日本原子力研究開発機構の大洗研究所廃棄物管理施設の設計及び工事の方法の変更認可申請に係る追加説明について（令和元年6月6日 新基準適合性審査チーム） 資料1—4に対する回答

日本原子力研究開発機構の大洗研究所廃棄物管理施設の設計及び工事の方法の変更認可申請に係る「OWTFの竜巻の影響評価に対するコメント」（令和元年6月25日）する回答
（固体廃棄物減容処理施設の設置）

固体廃棄物減容処理施設の火災影響評価に対する確認事項について（原子力規制庁 令和元年7月17日） に対する回答

図-1 焼却溶融炉及び排ガス処理装置の系統

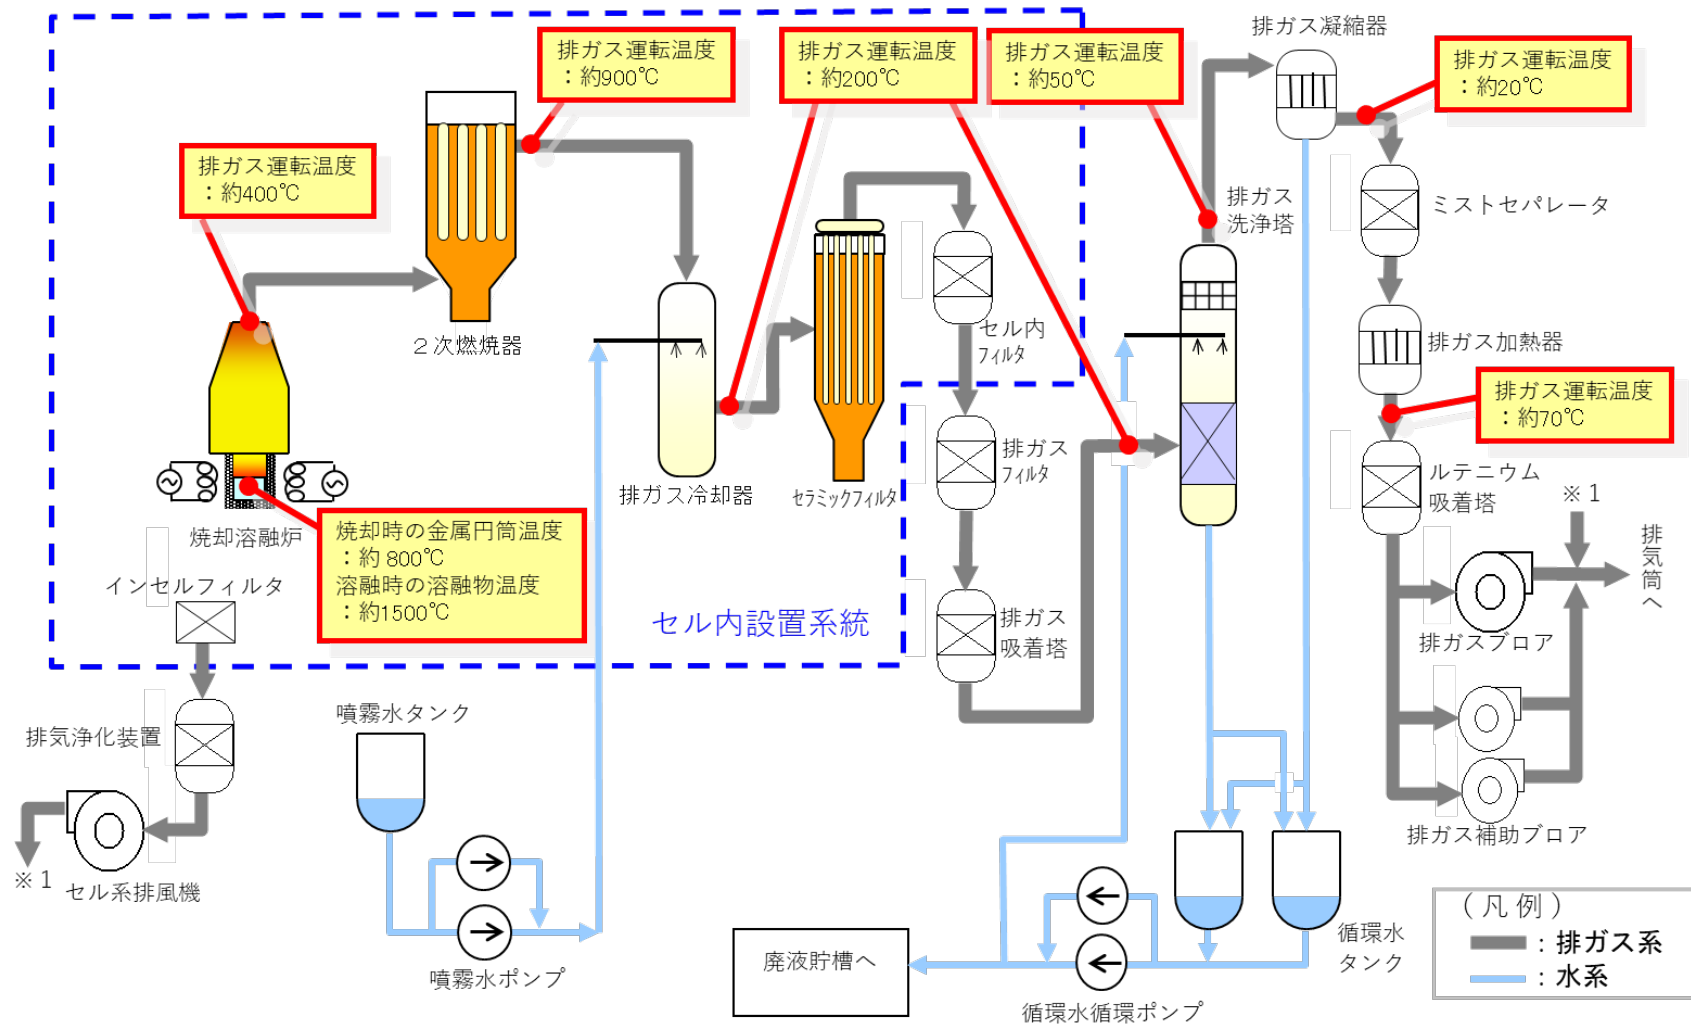
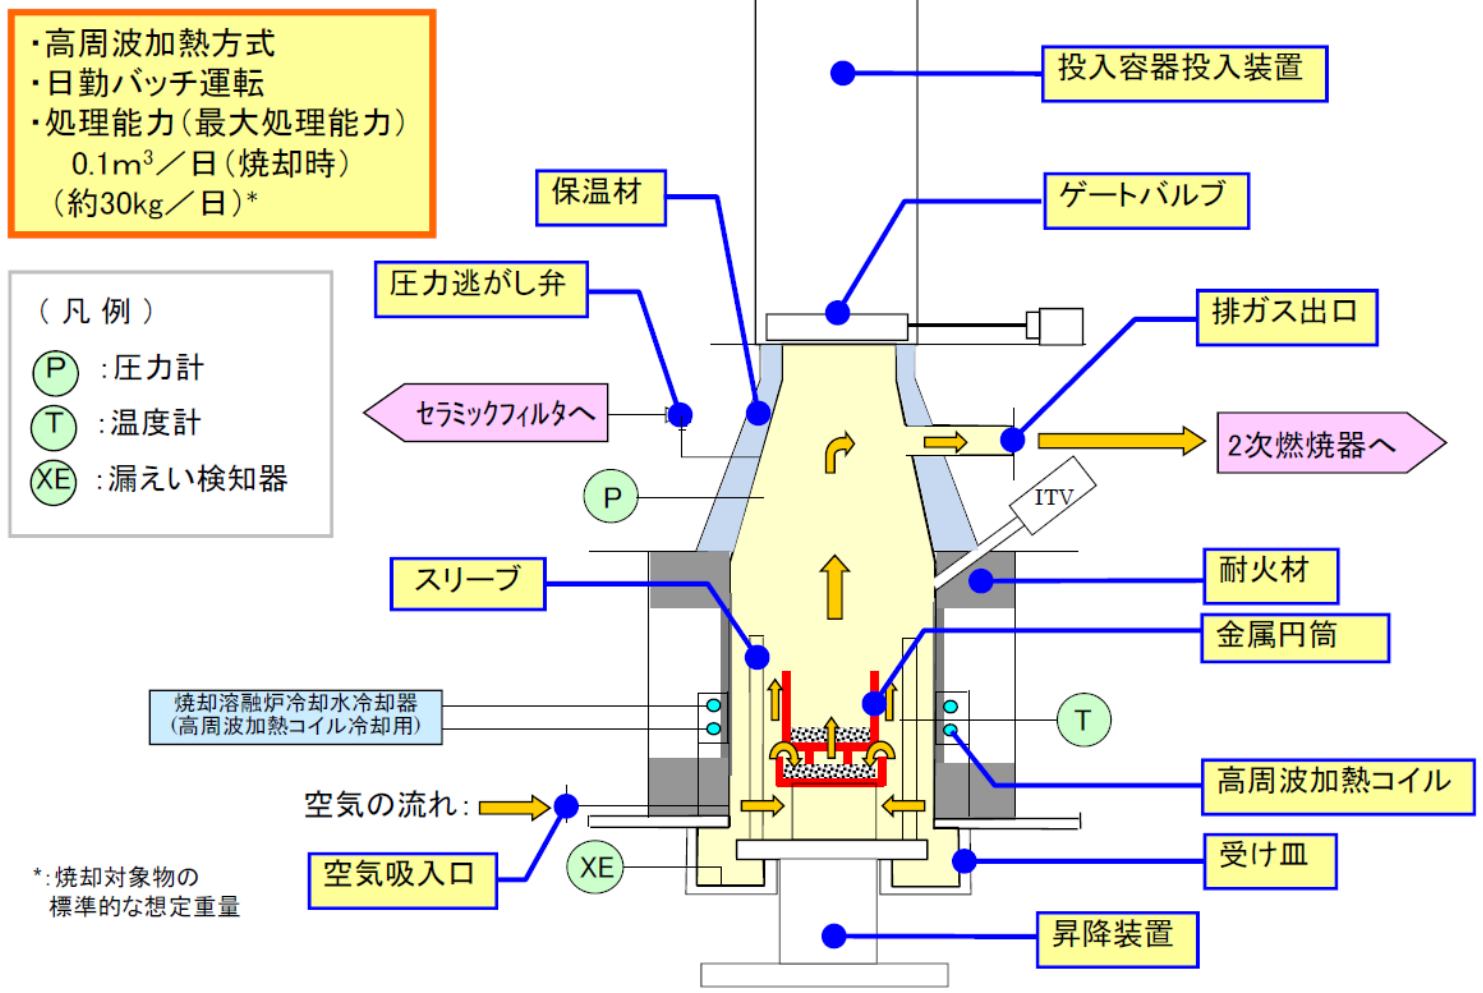
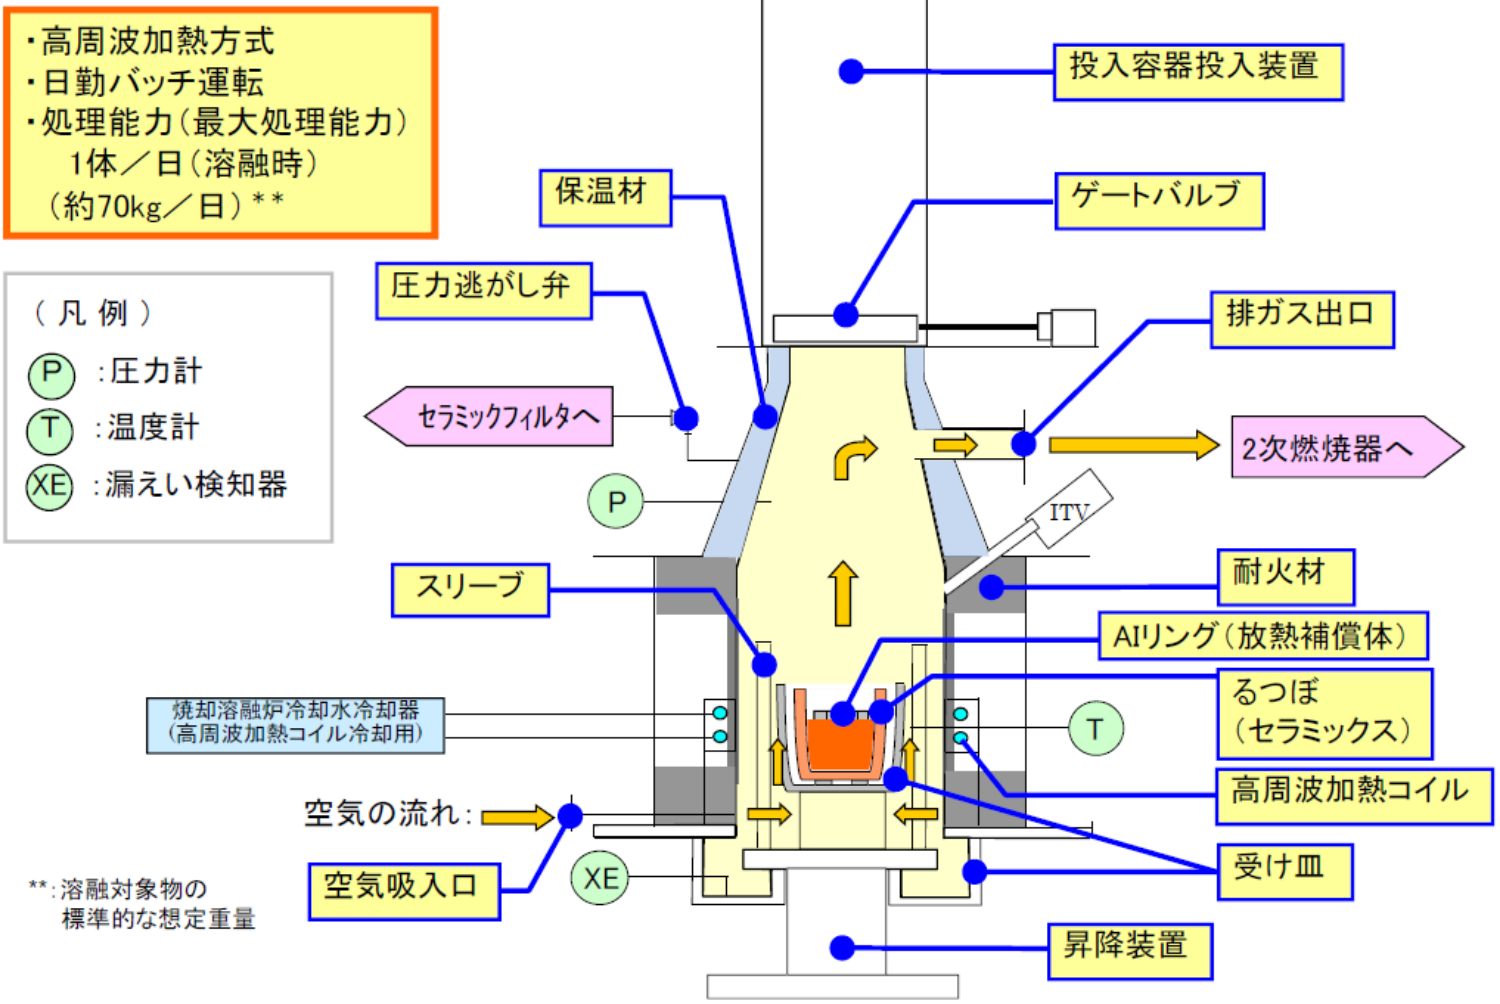
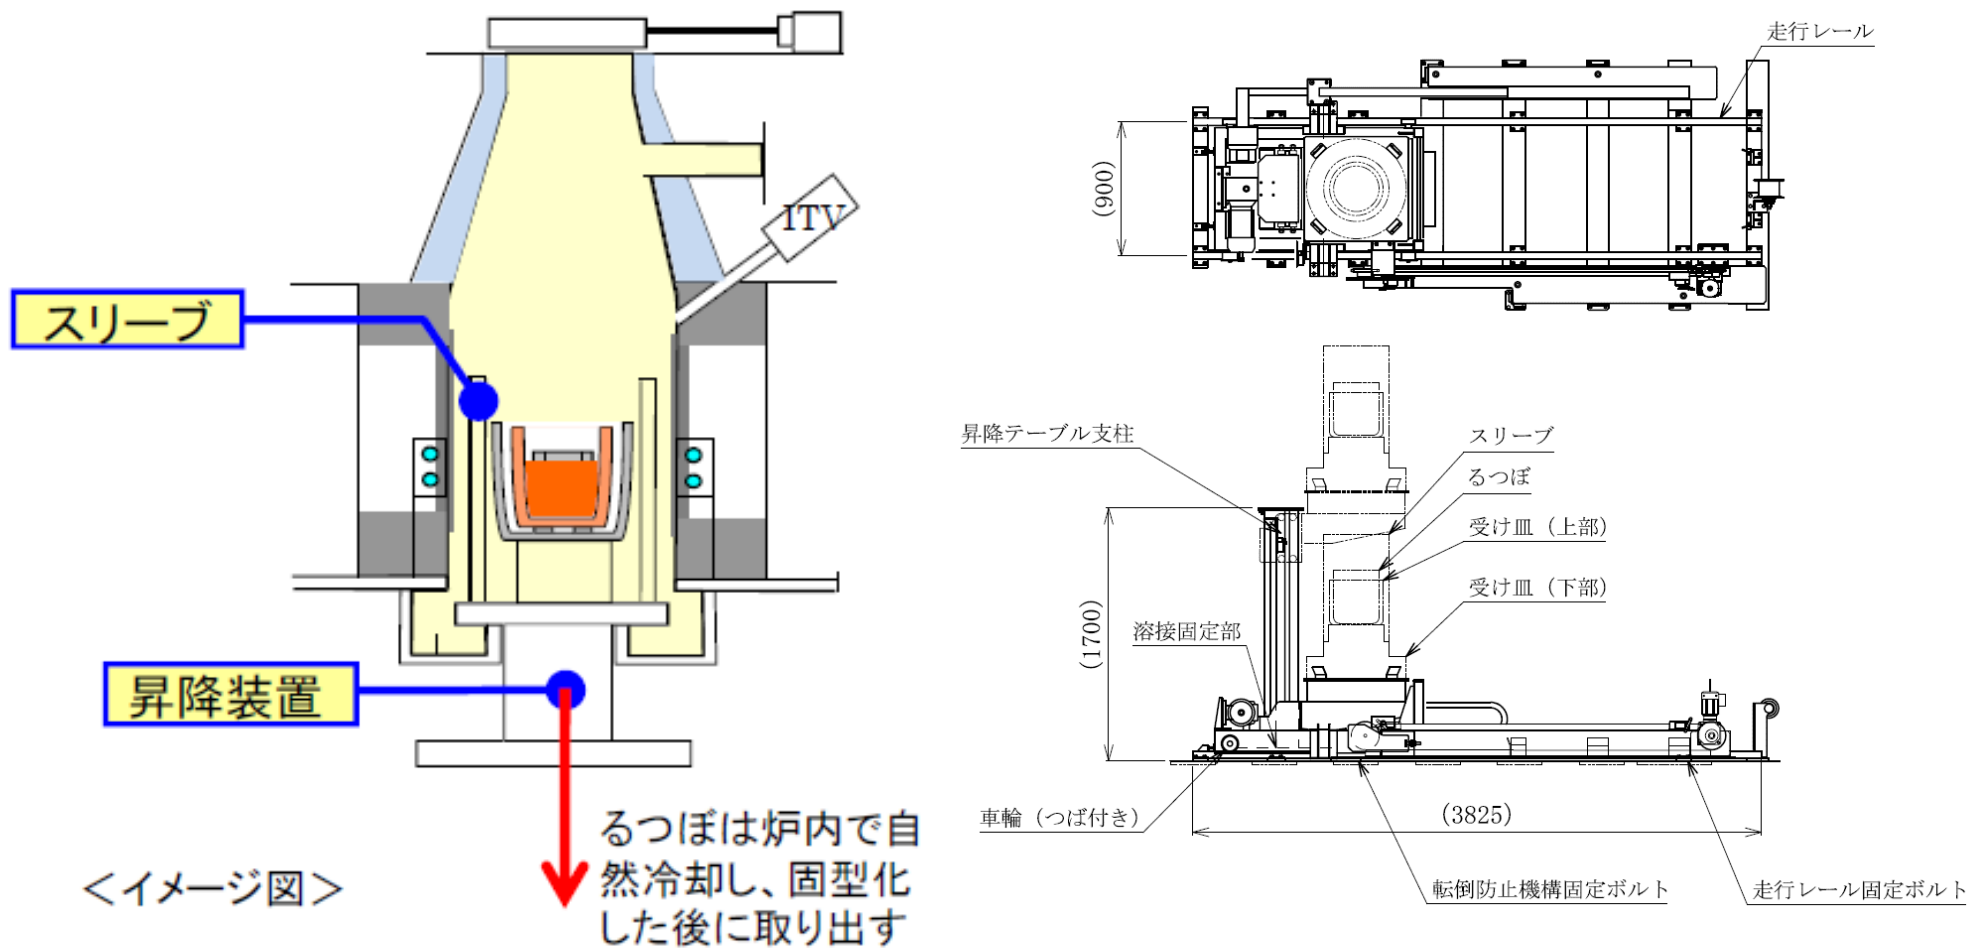
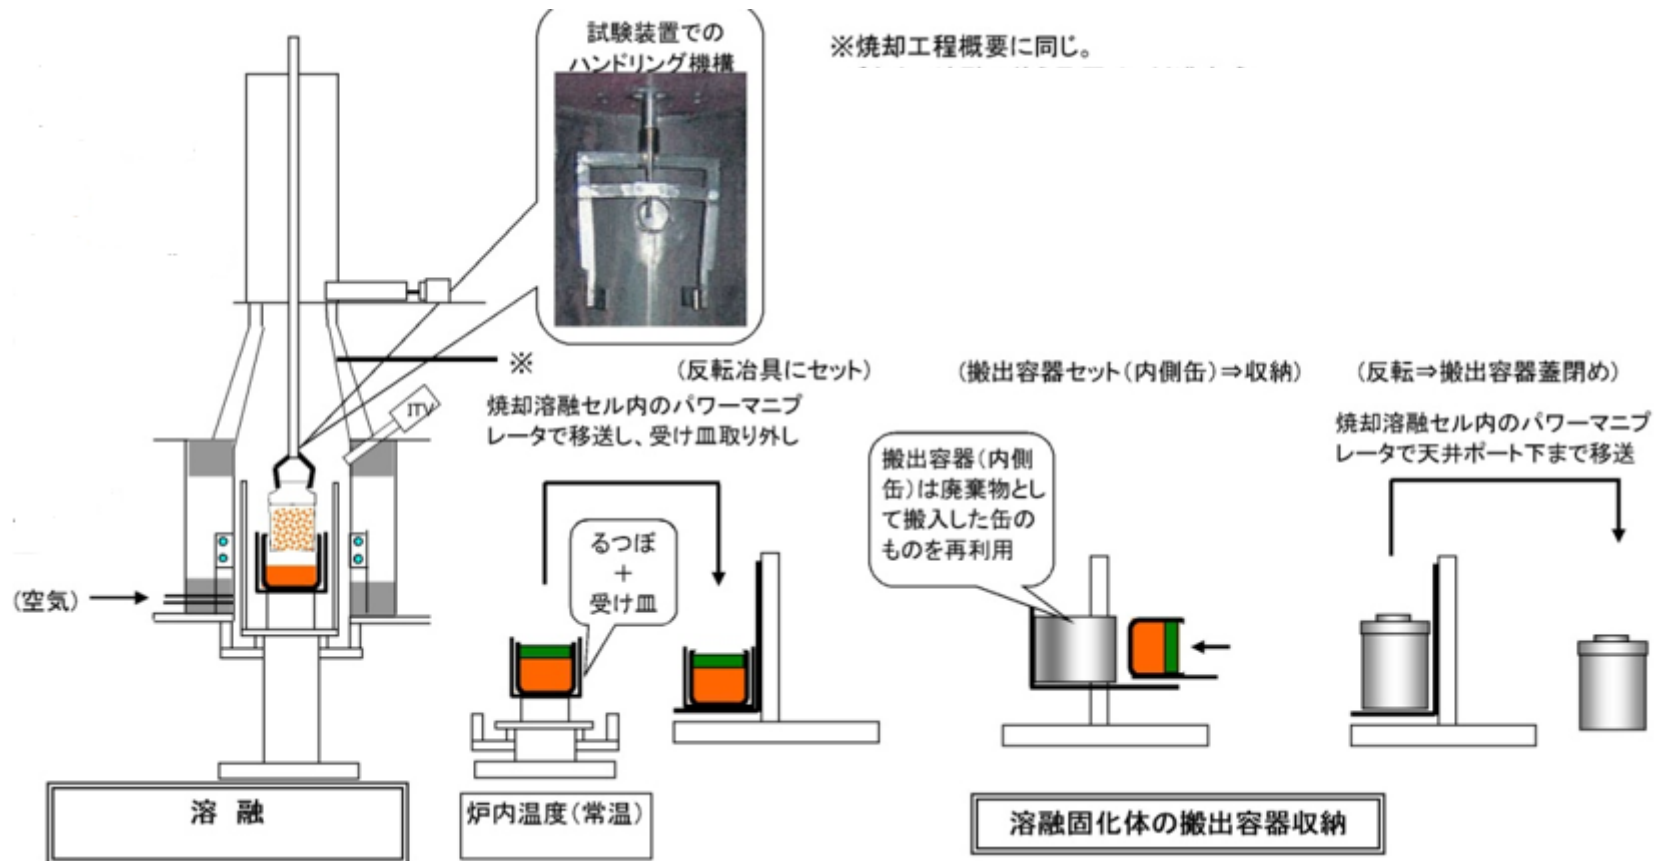
- 本-1-9 減容処理設備の焼却溶融炉、排ガス処理装置、溶融物を受けるるつぼ及び輻射熱を抑えるスリーブは、耐火性、耐熱性及び耐食性を考慮した材料を使用し、るつぼは溶融ごとに交換する設計とすることについて、詳細に説明すること。

焼却溶融炉本体は、その接ガス部および炉内壁にアルミナ質セメントを使用し、耐火性を有するものとしている。

排ガス処理装置は、焼却溶融炉後からルテニウム吸着塔までの各機器及び配管で構成されているが、そのうち焼却溶融炉後から排ガス洗浄塔までの接ガス部は、ハステロイ材を用いている。排ガス洗浄塔後からルテニウム吸着塔までは、ステンレス鋼（SUS304L）を用いている。

るつぼはアルミナ系セラミックスで、スリーブはシリカ系セラミックスを用いている。

これら系統ごとの材質と、耐火性、耐熱性及び耐食性の関係および材質選定根拠を表1に示す。

焼却溶融炉及び排ガス処理装置の系統を図-1に示す。また、焼却処理と溶融処理では、使用する機器が異なるため、焼却時における焼却溶融炉内の構造を図-2、溶融時における焼却溶融炉内の構造を図-3に示す。

るつぼは、溶融処理前に焼却溶融炉にセットし、ここに投入容器に入れた金属を投入することで溶融処理を行う。溶融物は、冷え固まった際にくつぼと一体化するため分離することができない。従って、るつぼは溶融毎に交換する設計としている。

溶融処理が終わった溶融固化体は、炉内で自然冷却し、固形化した状態で取り出す。反転治具を用いて搬出容器に入れ、搬出する。

るつぼの取り出しに係る構造を図-4に、溶融固化体の取り出し作業工程を図-5示す。

図-1 保守用品の考え方に係るフロー図

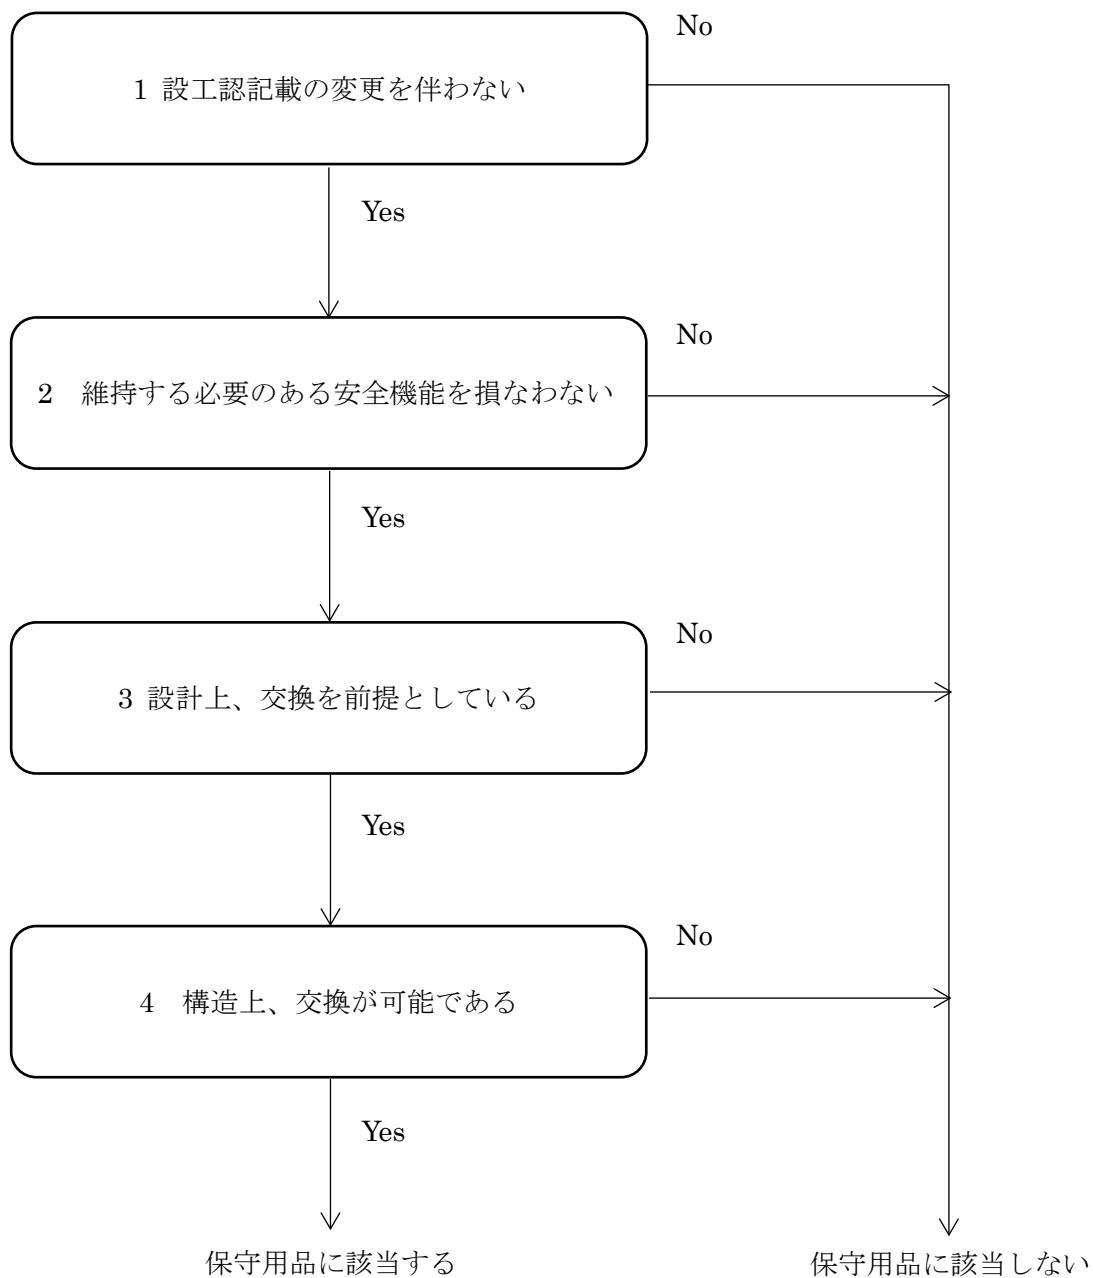
| ○ 設計及び工事の方法の認可申請設備機器の保守用品（取替えに設工認を必要としない設備機器）について、各設備の安全機能上の全体的な構成範囲を図面等で示した上で、保守用品の対象範囲及びその妥当性を示すこと。 |
| ・更新や交換等の基本方針、工事の定義について、資料に記載のこと。また、『試験研究用等原子炉施設及び核燃料施設に係る設計及び工事の計画の認可の審査並びに使用前確認等の進め方について』との適合性も説明のこと。 |

保守用品は、「試験研究用等原子炉施設及び核燃料施設に係る設計及び工事の計画の認可の審査並びに使用前確認等の進め方について」（令和2年9月30日）で示された設計及び工事の方法の認可の審査及び使用前検査の対応方針を受けて、廃棄物管理規則並びに保安規定及び品質マネジメント計画書の要求事項に基づく活動として、自らの設備・機器等について、機能又は性能を維持させるものである。

その観点で、保守用品は、以下を満足するものとして整理した。

- ・設工認記載の変更を伴わない
- ・維持する必要がある安全機能を損なわない
- ・設計上、交換を前提としている。
- ・構造上、交換が可能である

保守用品の考え方に係るフロー図を図-1に示す。また、本設工認申請書の保守用品に係る用途及び保守用品とした部品（一例）を補足-1に示す。
